Mission régionale d'autorité environnementale

**Avis en date du 3 octobre 2018  
de la Mission régionale d'autorité environnementale d'Île-de-France  
sur le projet d'aménagement du Bas-Clichy  
à Clichy-sous-Bois (Seine-Saint-Denis)  
dans le cadre de sa déclaration d'utilité publique (DUP)  
emportant mise en compatibilité du plan local d'urbanisme (PLU)**

Figure 5: Modification du plan de zonage (source : étude d'impact)

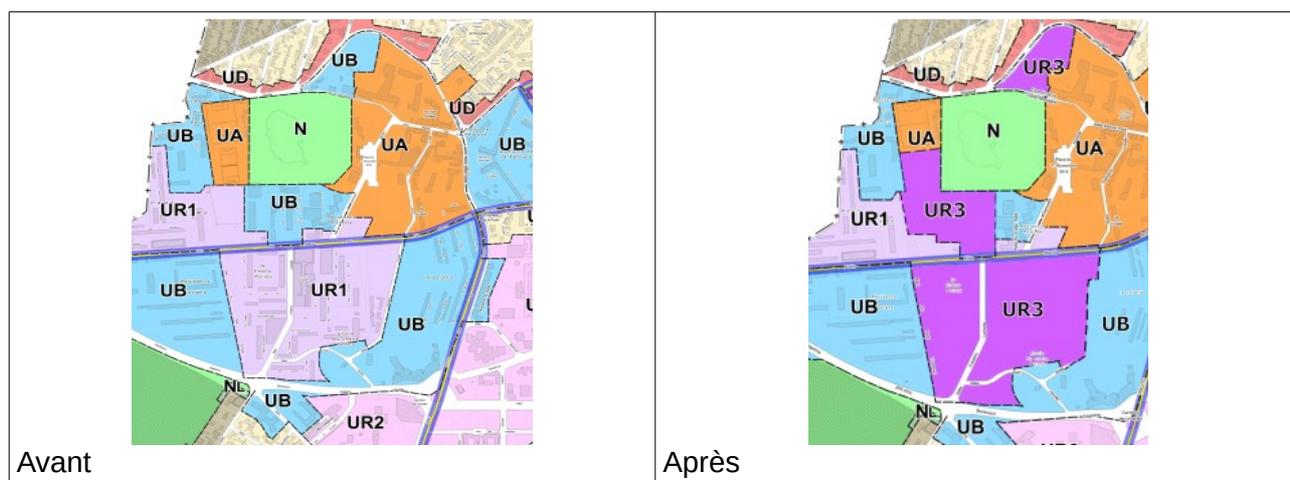
Sans que cela ne soit explicité dans le dossier, la MRAe constate qu'un espace boisé classé (EBC) est réduit au droit de Notre-Dame-des-Anges (cf. Illustrations 1 et 2 ci-après – le secteur visé par cette observation se trouve immédiatement à l'ouest du bâtiment repéré par la lettre « B »), ce qui nécessite soit une rectification du plan de zonage s'il s'agit d'une erreur matérielle, soit une justification sur le besoin de supprimer cette protection et un complément à l'analyse des incidences.
